**Avis/IRSN N°** 2017-00330

**Objet :** Avis relatif à la demande d'approbation de la spécification de production du colis  
CSD-C HAO

**Réf.** Saisine ASN CODEP-DRC-2016-001513 du 19 janvier 2016

Figure 1: Spectre granulométrique des résines et des fines

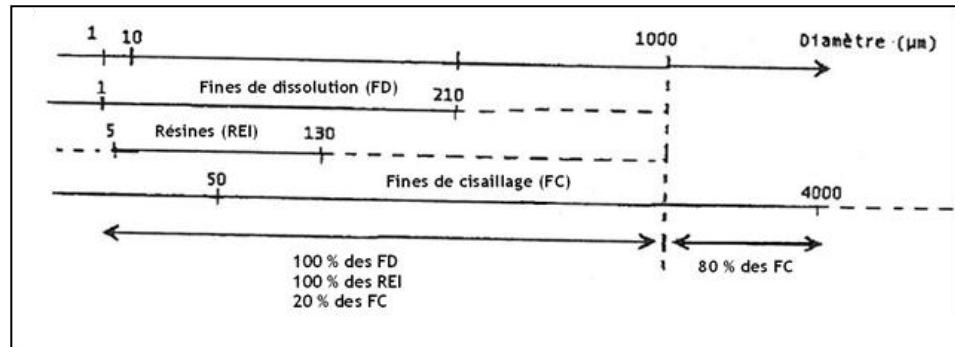
Les spectres granulométriques des fines de cisailage et de dissolution ont été définis à partir de prélèvements, lors de l'exploitation de l'atelier HAO, respectivement de coques en fond de panier dissolvant et de fines en aval de la centrifugeuse. Pour les résines, l'exploitant, s'appuyant sur le comportement de résines neuves vierges, indique que leur granulométrie peut varier de 5 à 130 µm.

**L'IRSN considère que, si ces données correspondent à la meilleure connaissance disponible à ce jour, elles devront être confortées par une caractérisation des déchets effectivement entreposés sous eau dans le silo HAO depuis 1976. Aussi, l'IRSN recommande que l'exploitant procède, lors des premières grappées puis selon une périodicité à définir, à une caractérisation physico-chimique des fines et des déchets organiques du silo HAO afin de conforter les connaissances et de valider les hypothèses prises dans le cadre des études de dimensionnement du colis CSD-C HAO (granulométrie des fines, état de dégradation des résines, inventaire radiologique, etc.). Ceci fait l'objet de la recommandation R1 en annexe au présent avis.**

- R1. procède à une caractérisation physico-chimique des fines et des déchets organiques du silo HAO lors des premières grappées, puis selon une périodicité à définir, afin de conforter les connaissances et de valider les hypothèses prises dans le cadre des études de dimensionnement du colis CSD-C HAO (granulométrie des fines, état de dégradation des résines, inventaire radiologique, etc.).
